**敦賀発電所 2号機
審査資料の不適合事案を踏まえた
審査資料の記載内容の信頼性の確保について**

**2022年9月29日
日本原子力発電株式会社**

1. 敦賀発電所2号機 審査資料の不適合に係る経緯

主なデータフロー (ボーリングコア)

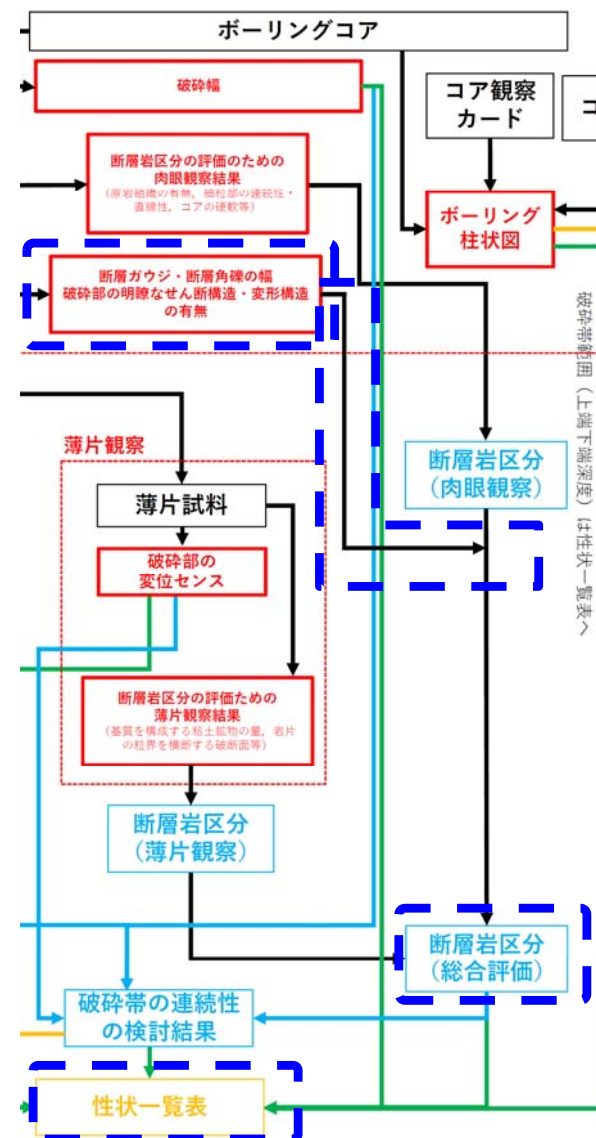
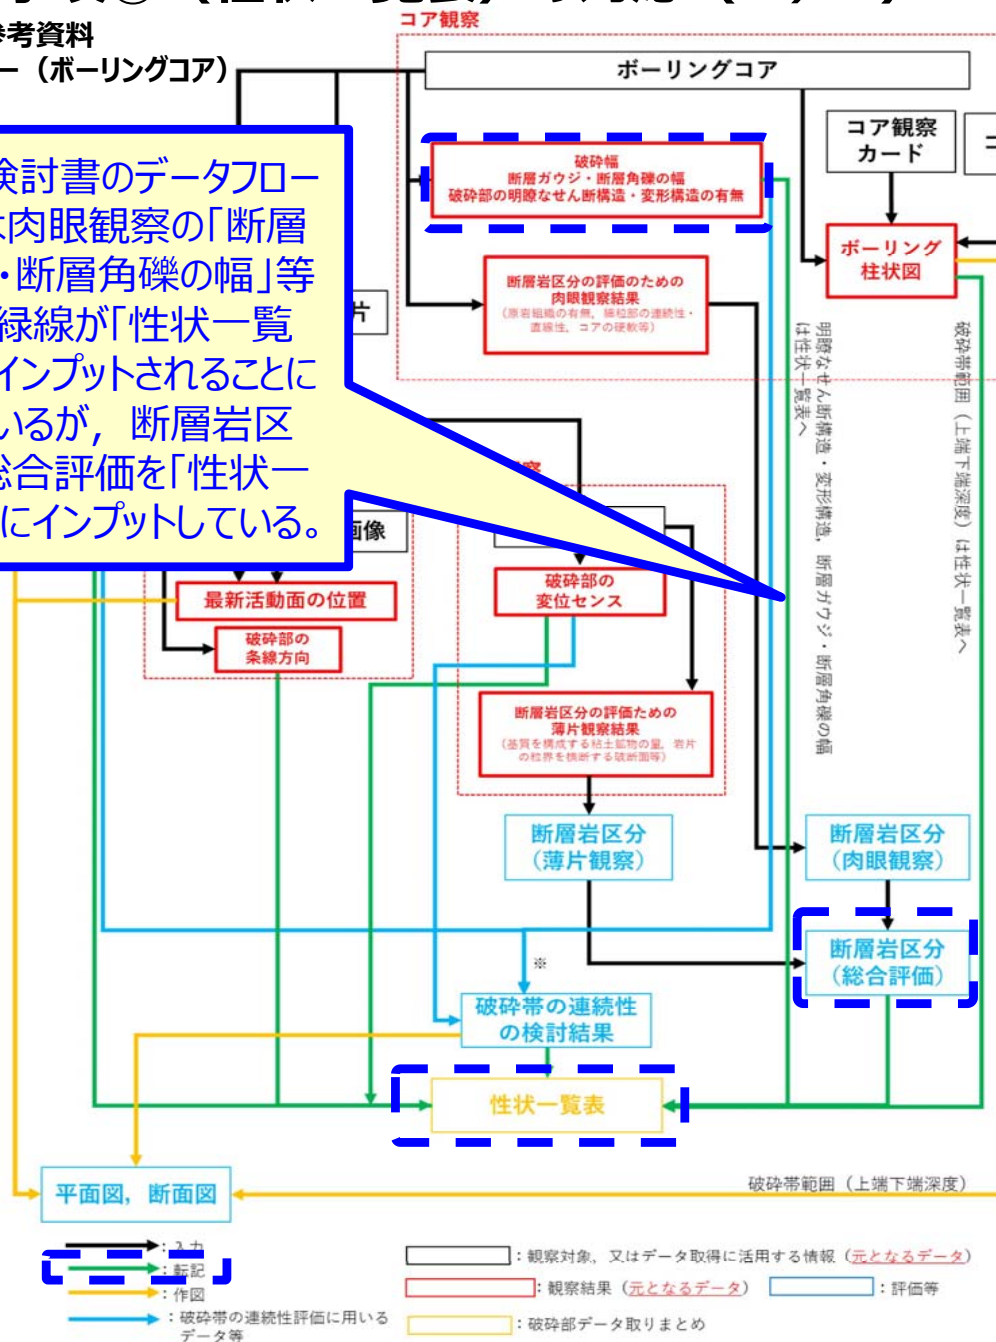
①技術検討書のデータフロー図では肉眼観察の「断層ガウジ・断層角礫の幅」等からの緑線が「性状一覧表」にインプットされているが、断層岩区分の総合評価を「性状一覧表」にインプットしている。

修正後
 データフローの緑線等を変更する。
 (「断層ガウジ・断層角礫の幅」等を断層岩区分の総合評価へのインプットに修正)

・熱水変質を受けている場合の例(H24-D1-1孔 93.20m)

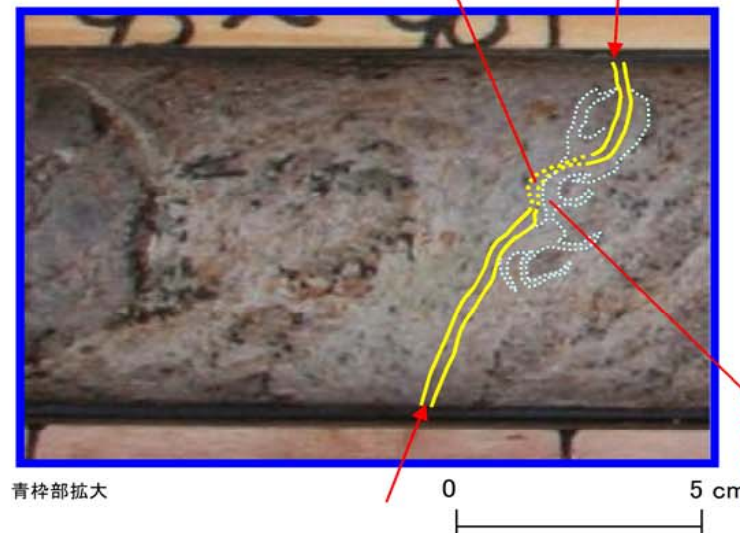
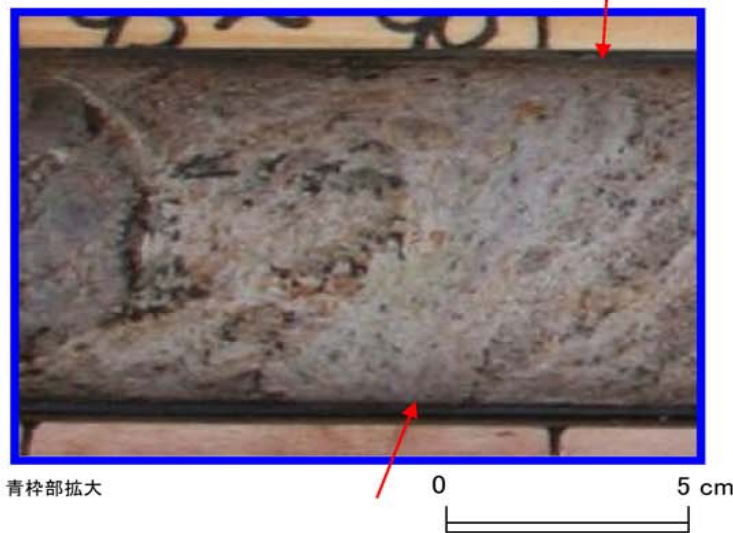
⑤特定の深度以外の記載が混じっている。
⇒【対応】周囲を含めての所見であることが分かるようにする(93.20mの周囲に熱水変質が認められることを明記する)。

・マンガン汚染を受けている例 (H27-B-1孔 139.82~139.88m)

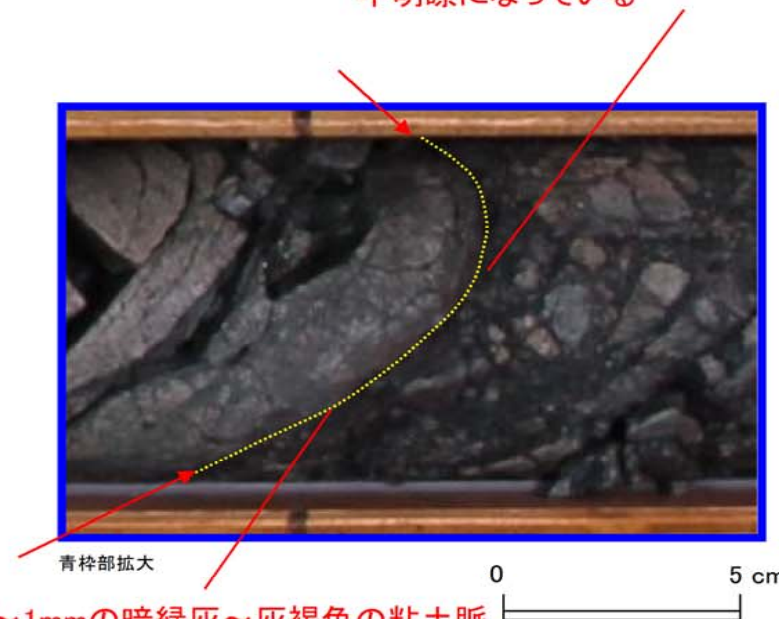
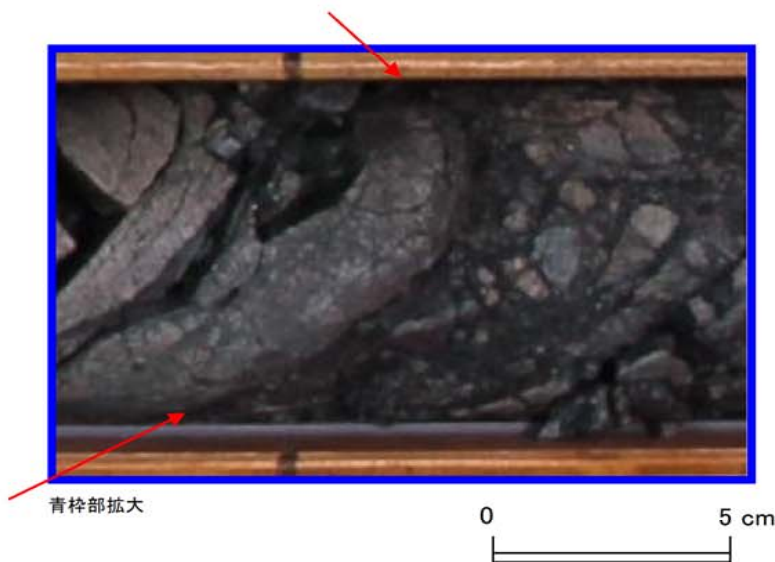
◎説明対象箇所を示す際に，深度の幅でなく最新活動面を示す方が分かりやすい箇所がある。
⇒【対応】マンガン汚染の範囲を記載していたが，最新活動面(断層ガウジ)の位置を記載する。
